PARC ÉOLIEN DE LA CRESSONNIÈRE

Communes de Croissy-sur-Celle & Blancfossé (60)

10. MÉMOIRE EN RÉPONSE À L'AVIS DE L'AUTORITÉ ENVIRONNEMENTALE

Cet avis délibéré n°**MRAe 2020-4387** a été émis le **3 juin 2020** par la mission régionale d'autorité environnementale (MRAe) Hauts-de-France.

Figure 1 : Carte d'implantation des parcs éoliens autour du projet en octobre 2020

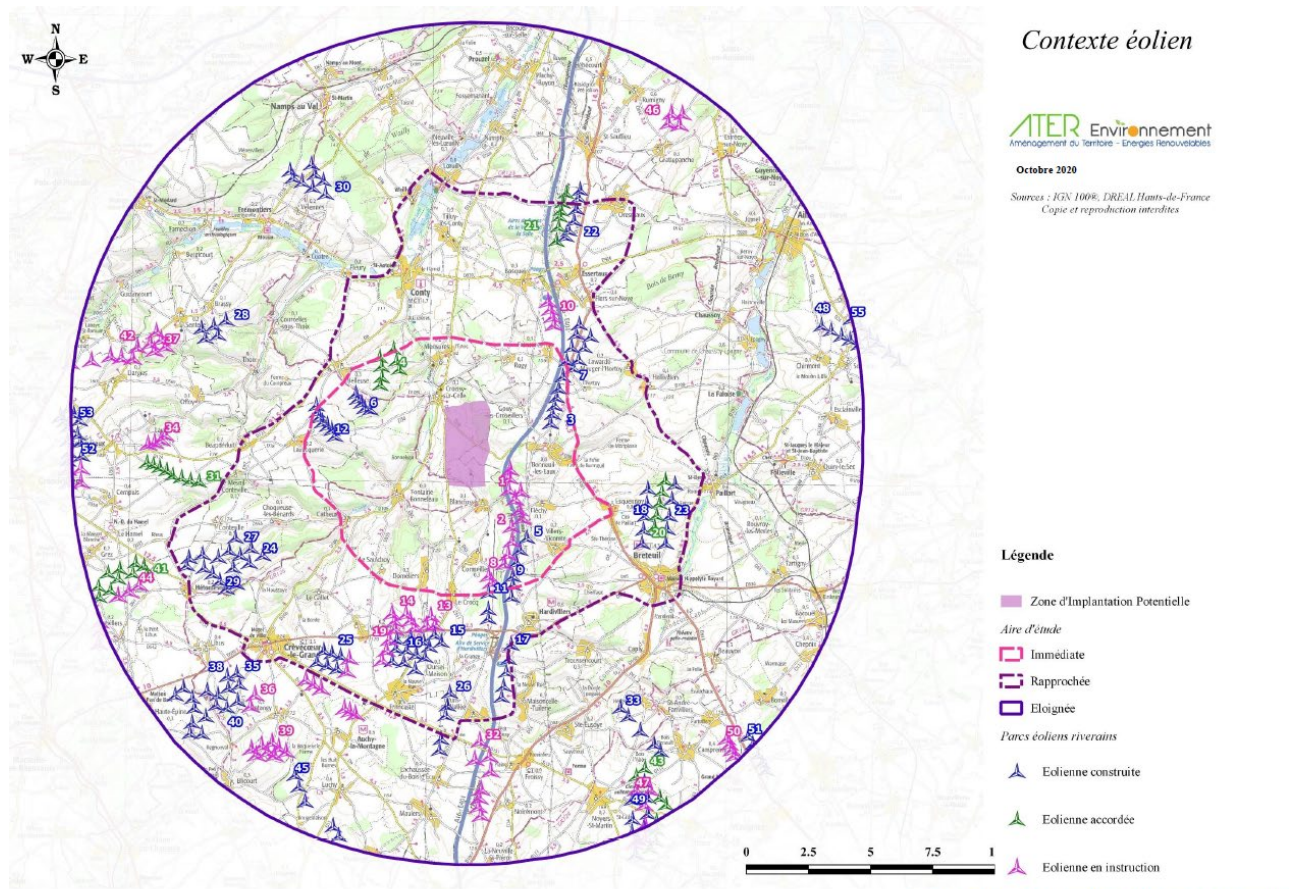
« L'autorité environnementale recommande d'actualiser le contexte éolien en prenant en compte du projet de parc éolien du Mont-Herbé. »

Le contexte éolien a été mis à jour dans son ensemble et arrêté à octobre 2020 dans l'ensemble du dossier. Le parc éolien du Mont Herbé ainsi que ceux du Bosquel et de l'Européenne ont donc été ajoutés sur la carte d'implantation des parcs éoliens autour du projet en octobre 2020 dans la pièce 4.2-Étude d'impact V3 page 39 ; ainsi que dans le tableau d'inventaire pages 40 à 41. Cette carte est visible ci-dessous.

Figure 2 : Zoom de la figure 40 sur l'aire d'étude rapprochée

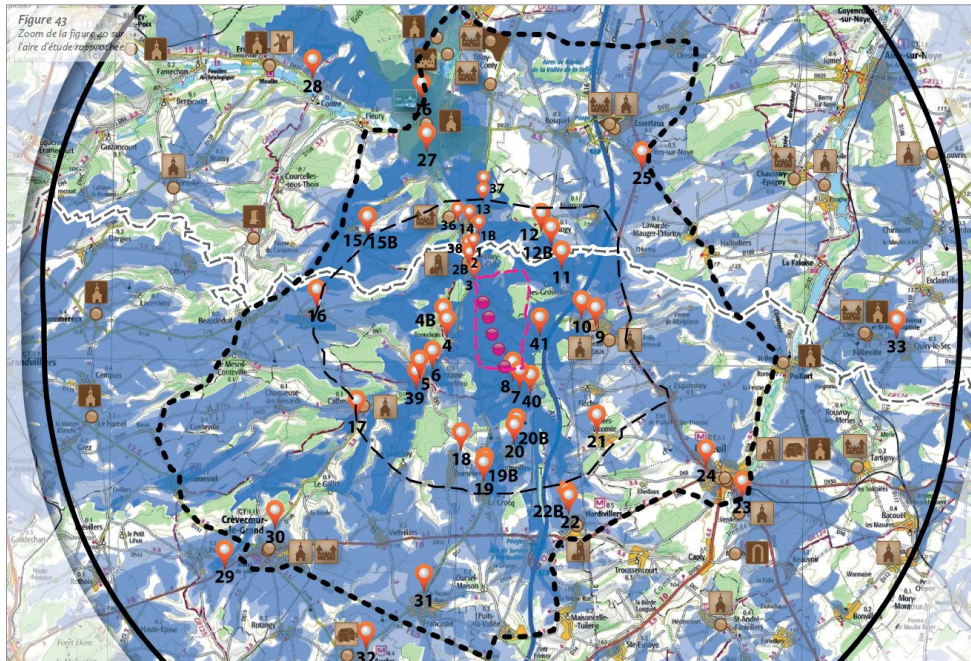
« Concernant la carte de la zone d'influence visuelle (page 296), un zoom est nécessaire sur l'aire d'étude rapprochée. »

En plus de l'amélioration de la qualité de l'étude paysagère (pièce 7.6 V2) par un export en très haute qualité, les zooms suivants ont été ajoutés :

- Carte des points de vue, de la ZIV et du patrimoine protégé de la page 95 : zoom à la page 96 ;
- Carte du contexte éolien, des points de vue et de la ZIV de la page 97 : zoom à la page 98.

Figure 7 : Carte de localisation envisagée de la friche en faveur des rapaces

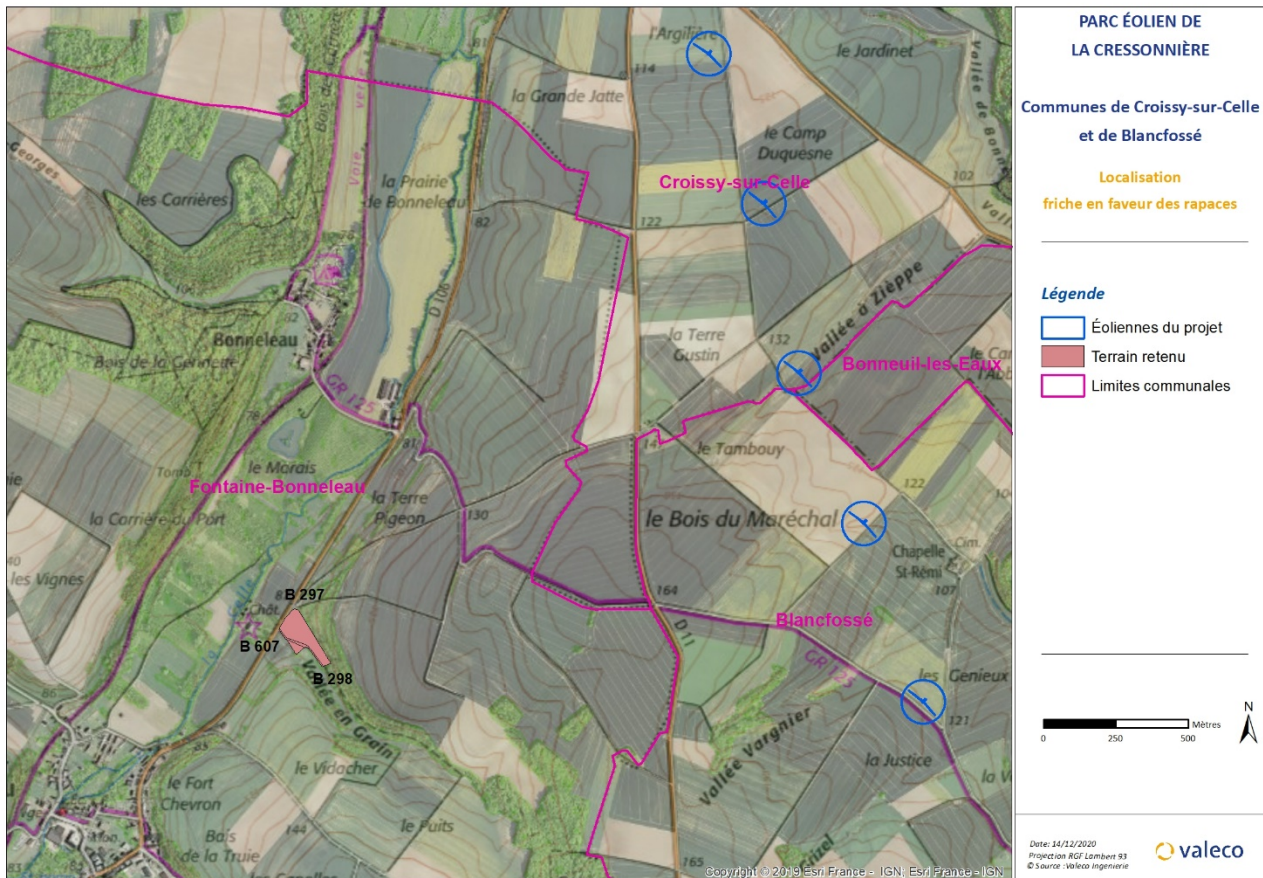
- de garantir l'évitement des périodes de nidification pour la réalisation des travaux ;
- de localiser la zone de friche prévue pour les rapaces et de présenter les garanties de réalisation, de gestion et de pérennité ;
- de compléter les mesures pour aboutir à un impact résiduel négligeable. »

- La parcelle envisagée pour la création de la friche herbacée en faveur des rapaces est décrite et cartographiée aux pages 494 à 496 de l'étude écologique V3 (voir Figure 7 ci-après). Un courrier d'engagement sur l'application de la mesure a également été apporté à la page 567. Enfin, le cahier des charges relatif à la gestion de cette zone de friche est présenté aux pages 571 et 572 ;
